AUTORITA' DI SISTEMA PORTUALE DEL MARE ADRIATICO CENTRALE

RELAZIONE TECNICA INTEGRATIVA

OGGETTO: progetto relativo all'esecuzione dei lavori per messa in opera di recinzione, fioriere, panchine e manufatto in legno o metallico rivestito in legno – Variante alle seguenti autorizzazioni

COMUNE DI ORTONA PROVINCIA DI CHIETI	
SERVIZIO ORGANIZZAZIONE AREA ANCHE PIAZZA COMUNE DI ORTONA VIA S. GIUSEPPE 1 66042 ORTONA (CH)	
OPERAZIONE DI... ELENCO DI... ...	
TAV 3 L'IMPRESA ESECUTRICE IL COINVITANTE	
IL TECNICO ...

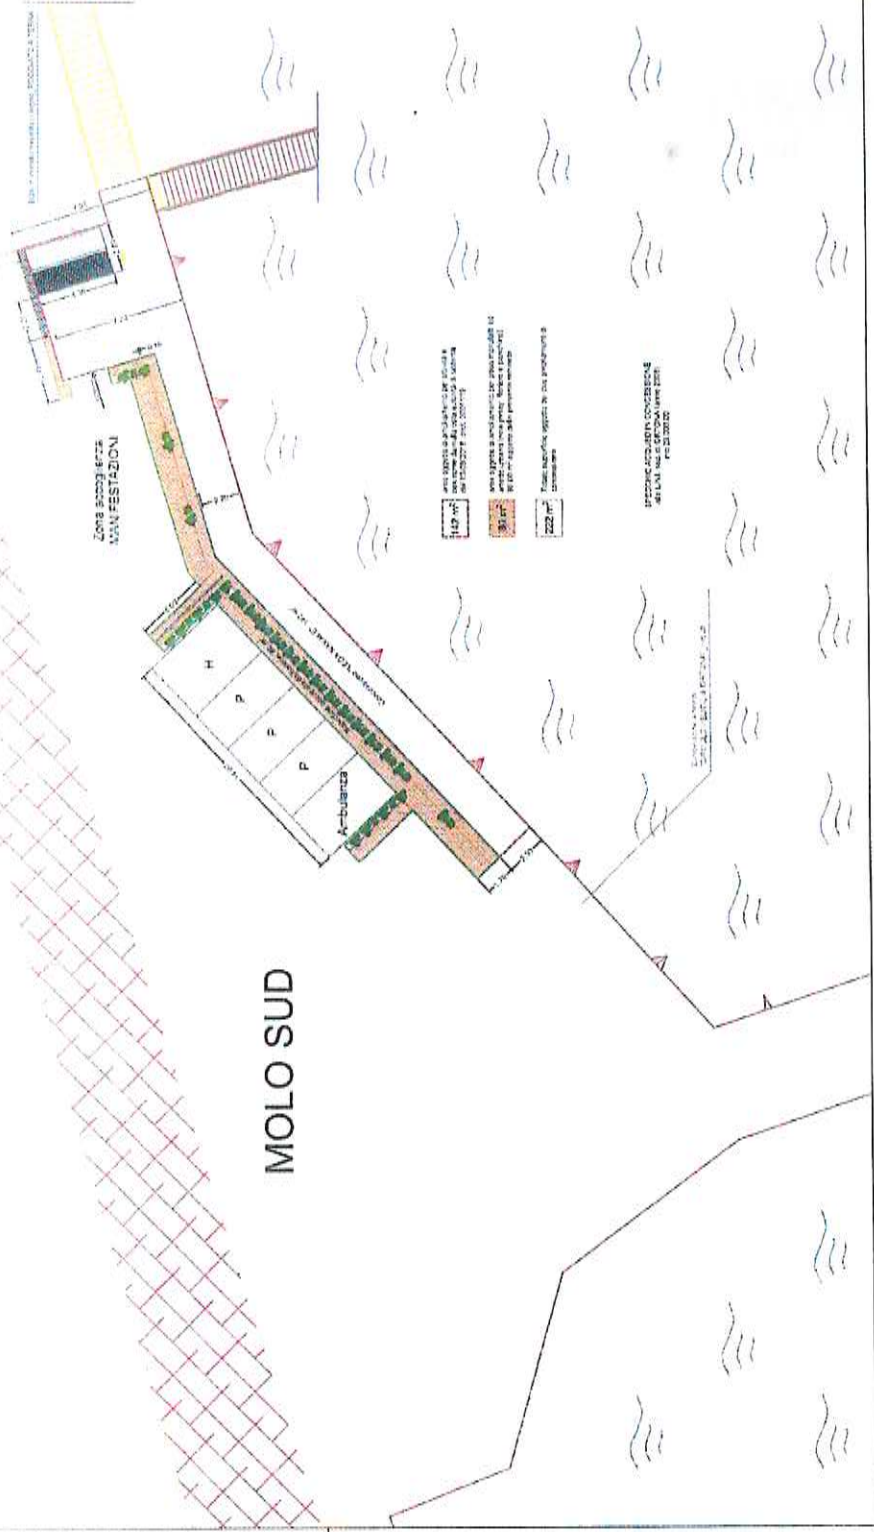
- 1) Posa in opera di fioriere di diversa consistenza poggiate sulla parte esterna dei new jersey esistenti che saranno riposizionati con la parte interna a distanza di circa ml. 2,30 dal limite della banchina, il tutto per un ingombro massimo che comprende i new jersey e le fioriere di ml. 170 ed un ingombro minimo di ml. 1.20/130 dove saranno posizionate solo le fioriere senza new jersey;
- 2) Messa in opera tavolame in legno sulla porzione esterna dei predetti new jersey per la formazione di sedute;
- 3) Modifica dell'accesso alle aree richieste e da recintare che è stato orientato verso est mentre prima orientato era verso sud;
- 4) Modifica della posizione dell'ingresso al manufatto prefabbricato che è stato previsto anch'esso verso est, come pure la relativa finestrella;
- 5) Eliminazione del w.c. chimico al fine di evitare condizioni maleodoranti nella zona;

- 6) Si precisa che le indicazioni riportate nel progetto “zona di accoglienza manifestazioni” e “parceggio” non sono oggetto di richiesta di occupazione ma indicano solo le consuetudini di funzione delle predette zone da parte dei diportisti in occasione delle manifestazioni;
- 7) Si ripropone la tavola 3 (stato di progetto), debitamente colorata in modo che risulta differenziata la zona già oggetto di nulla osta del 05/03/2018, prot. 001119, con colore rosso (mq. 142) e quella oggetto della presente richiesta con colore verde (mq. 80).

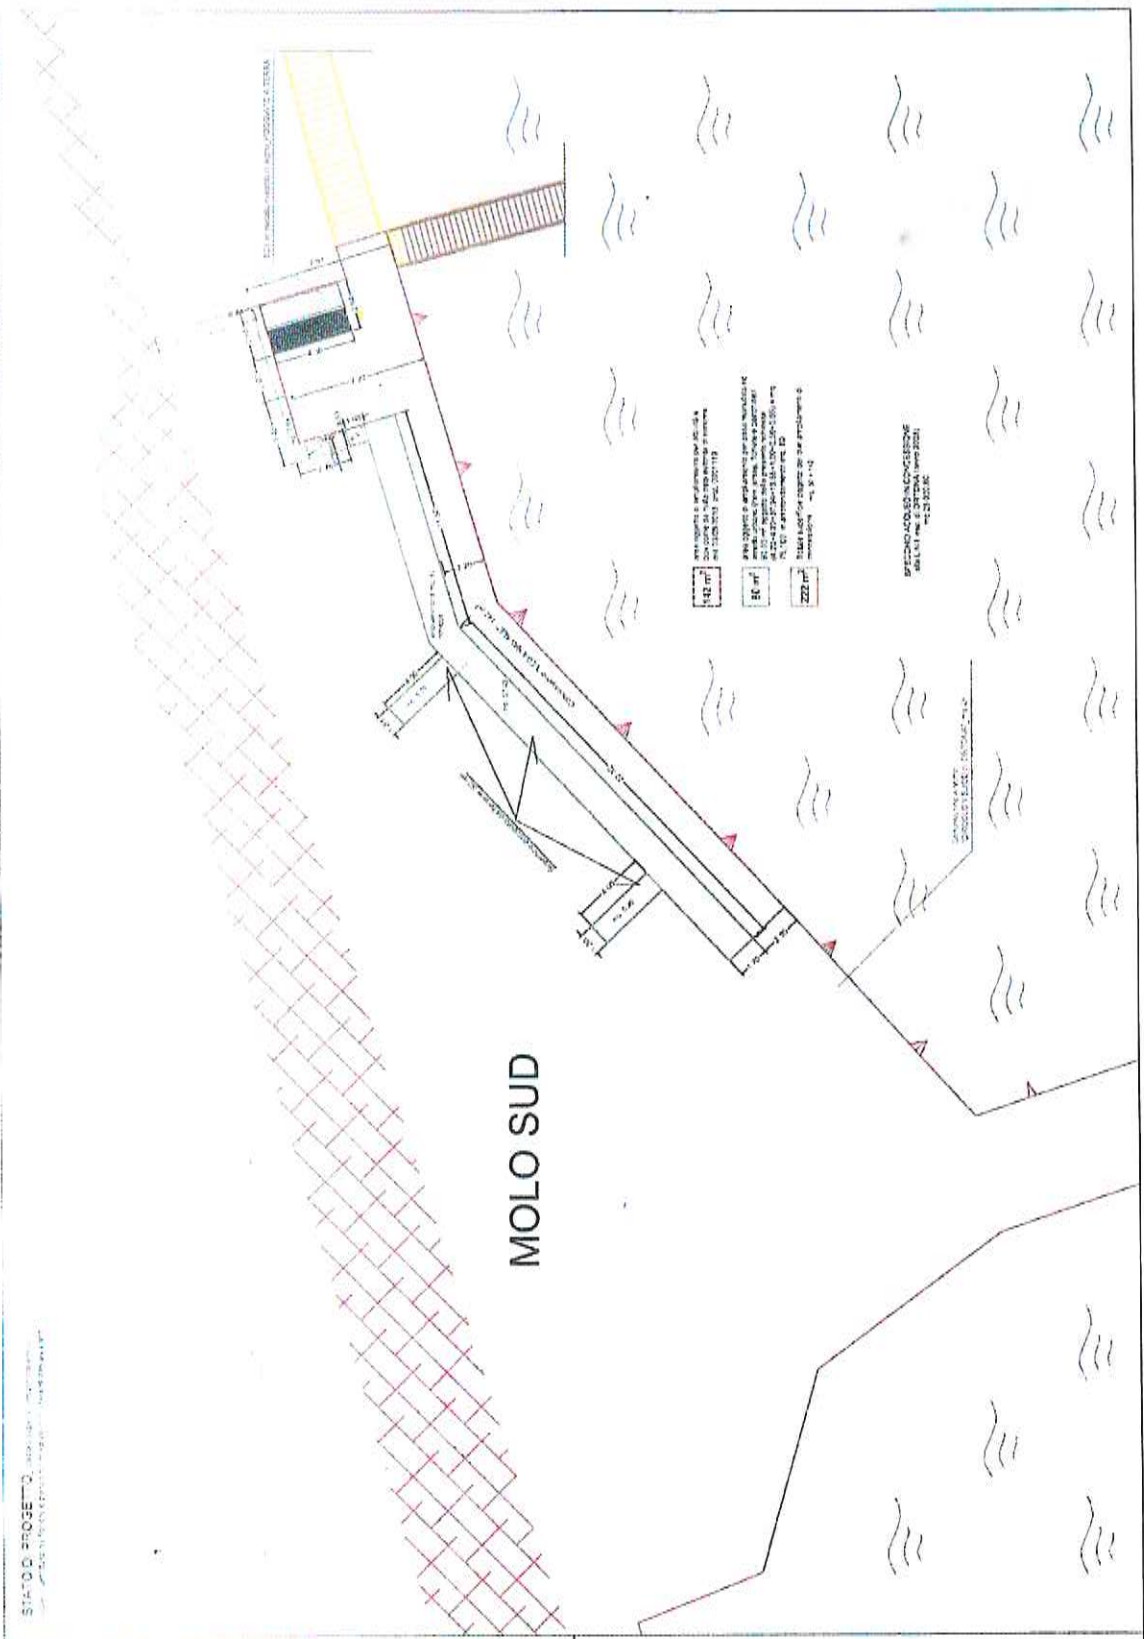
A proposito dell'entità della superficie richiesta si precisa che le risultanze del calcolo sono riportate nella tavole 3bis e l'importo ottenuto (mq. 75,10) è stato arrotondato a mq. 80. Abbiamo ritenuto necessario tale arrotondamento in eccesso per il fatto, che la conformazione e la consistenza dei New Jersey, è tale che, durante la loro movimentazione, potrebbe ingenerare disallineamenti e/o fuori squadra e comportare piccole differenze in più o in meno della superficie indicata. Complessivamente l'intervento comporta l'utilizzo di una superficie pari a di mq. 222 (80+142).
